改善箇所説明図

不具合の概要

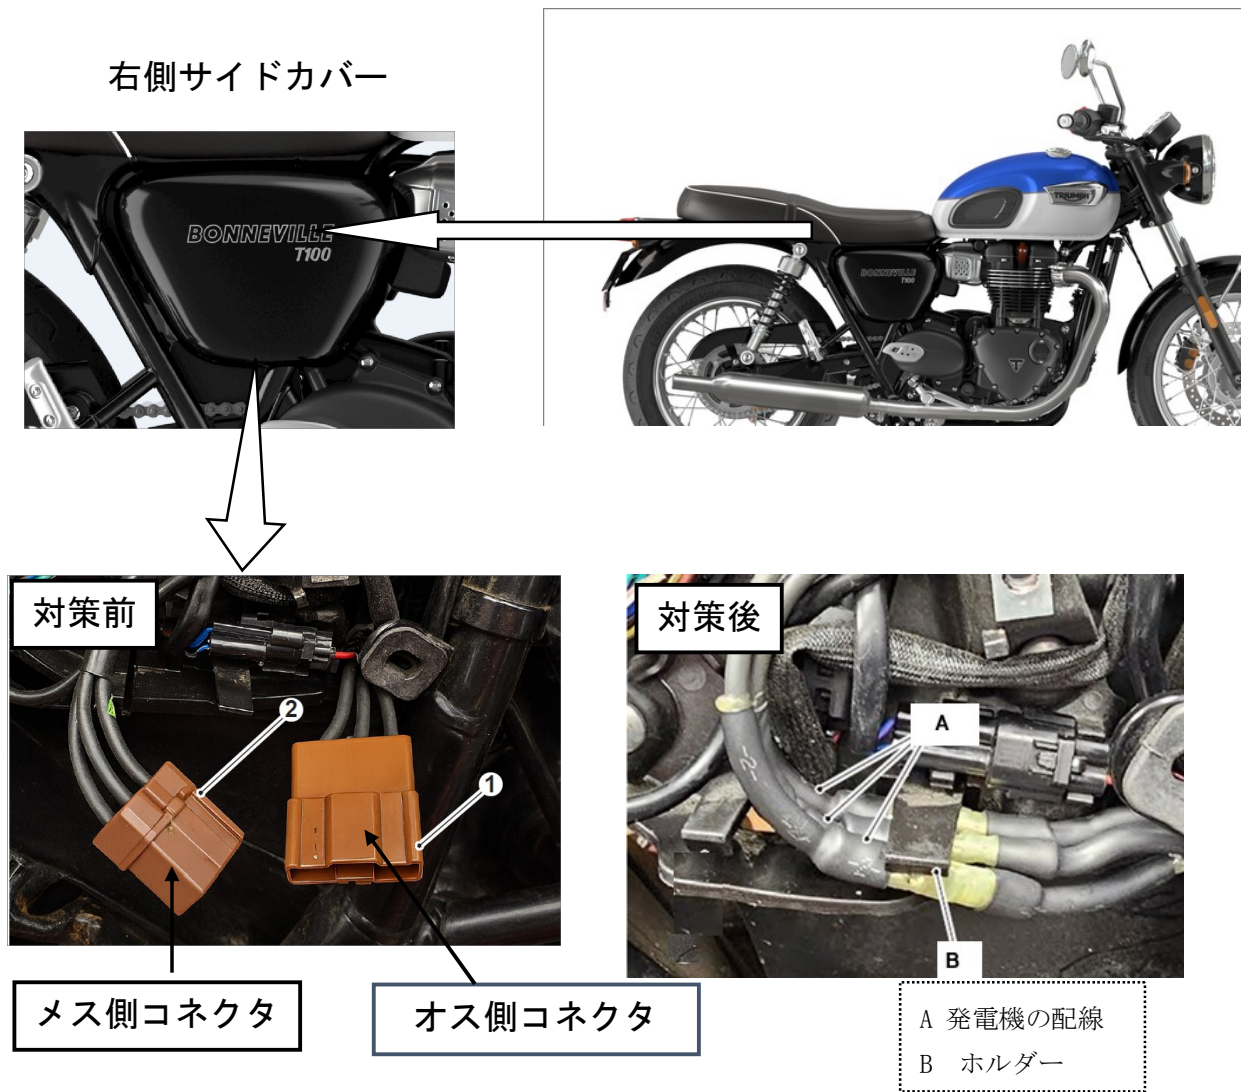
基準不適合発生箇所

発電機側ハーネスとメインワイヤーハーネスを繋ぐコネクタ端子において、設計検討が不十分なため、走行振動等により当該端子表面のメッキが摩耗することにより母材が露出し、酸化して腐食することがある。そのため、コネクタ端子が導通不良により発熱し、そのまま使用を続けると、最悪の場合、当該コネクタが溶損して火災となるおそれがある。

発電機側ハーネスとメインワイヤーハーネス間のコネクタ接続を廃止し、専用の固定具を用いて配線を固定する。

識別 対策後は車台番号末尾付近に白色のペイントマークを塗布する。
